**BIURO FINANSÓW
KOMENDY GŁÓWNEJ POLICJI**

DO WYKONAWCÓW UBIEGAJĄCYCH SIĘ O UDZIELENIE ZAMÓWIENIA

**Dot: postępowania na dostawę 8 sztuk łodzi motorowych hybrydowych kategorii R-2 -
sprawa nr 112/Ctr/12/MK**

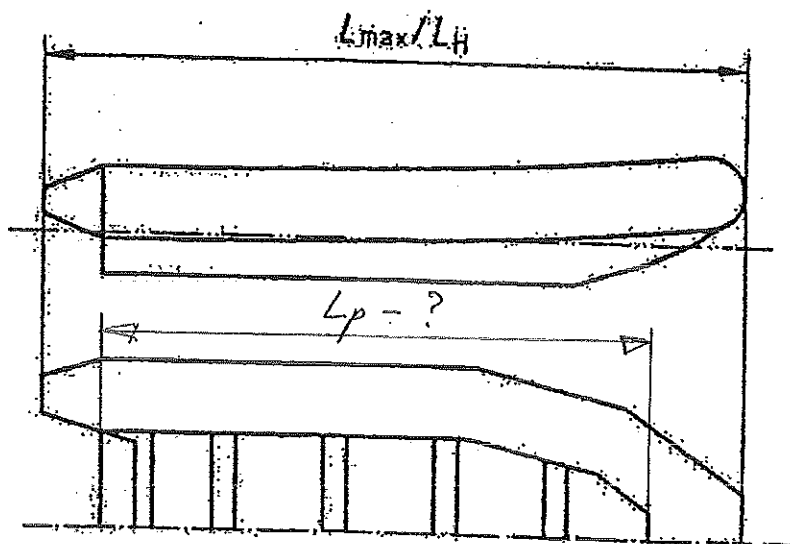
W załączniku nr 1 do SIWZ; sprawa nr 112/Ctr/12/MK w punkcie 4, podpunkt 4.3 precyzują Państwo wartość L_p - długość po pokładzie.

Czy mają Państwo na myśli długość od dziobowej sekcji odbojnicy aż do jej zakończenia jak na szkicu poniżej, czy może długość od pawęży do połączenia pokładu z dziobową sekcją odbojnicy?

W odniesieniu do łodzi RIB zarówno Polska Norma PN-EN ISO 8666, jak i przepisy PRS nie wyszczególniają cechy długości po pokładzie.

W łodziach typu RIB standardowo posługujemy się długością całkowitą, bądź długością kadłuba. Długość po pokładzie podawana jest zazwyczaj jako cecha żaglowców.

Zamawiający wyjaśnia, że jest to długość pokładu mierzona jako płaska część laminowana pokładu znajdująca się wewnątrz łodzi. Zamawiający podtrzymuje wymagania określone w SIWZ w załączniku nr 1 pkt. 4 ppkt. 4.3.
